株式会社タカチ電機工業

製品仕様変更のご案内

・ DRT-1

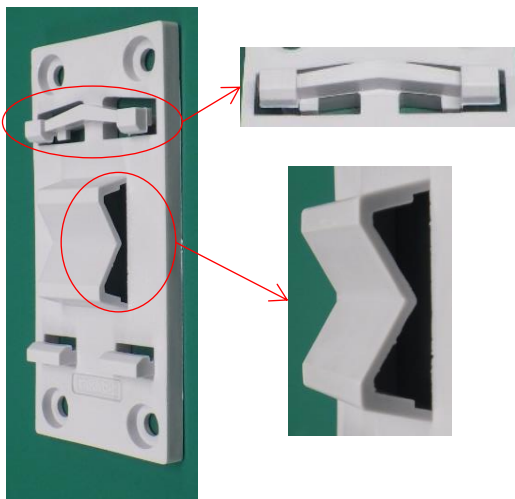
従来品の外観

従来品の材質：PBT樹脂

従来品の生産国：日本

変更品の外観

変更品の材質：PC/ABS樹脂

※表面露出面に細かい砂目の模様がつきます。

変更品の生産国：中国

- 外形寸法、取付ビスサイズ、取付ピッチの変更はありません。
- 色に大きな変更はありません。 色呼称：ライトグレーに変更はありません。
- 変更理由については金型更新に伴い、製品見直しを行った為になります。
製品向上のため上記2ヶ所の形状が変更になります。
- 変更日については 現行品在庫が無くなり次第順次切り替えになります。
※弊社販売実績でおおよそ5か月分の在庫がございます。
- 2019-2020総合カタログからの型番・価格の変更はございません。
